改善箇所説明図

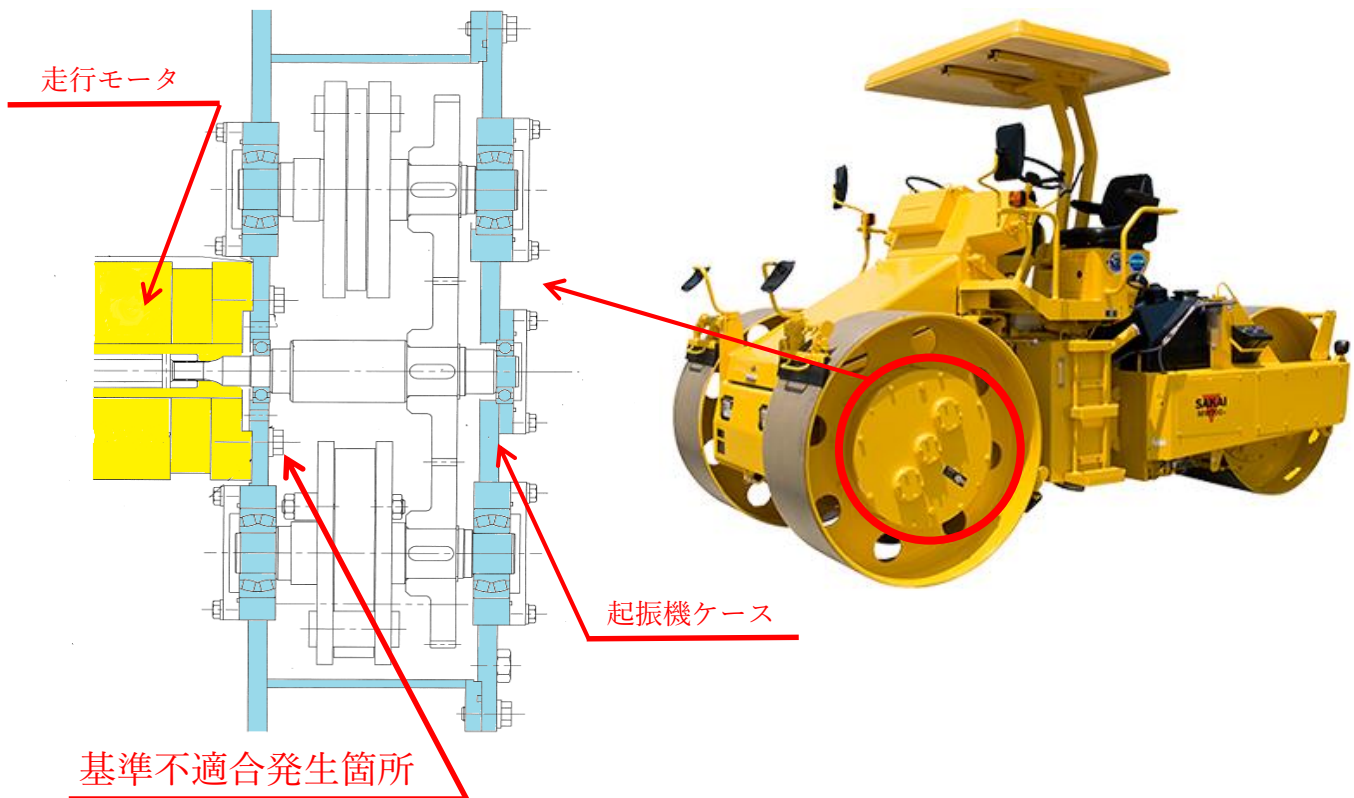
ロード・ローラの駆動装置において、起振機ケースの塗装指示が不適切なため、走行モータと起振機ケースを取付けるボルト取付面の塗装が剥がれ、起振機ケース取付ボルトの締付力が低下するものがある。そのため、そのままの状態で使用を続けると、当該ボルトが緩み、走行モータ取付面からギヤ油が漏れるおそれがある。

全車両、ボルト取付面を清掃し、取付ボルトを適正トルクで締付ける。
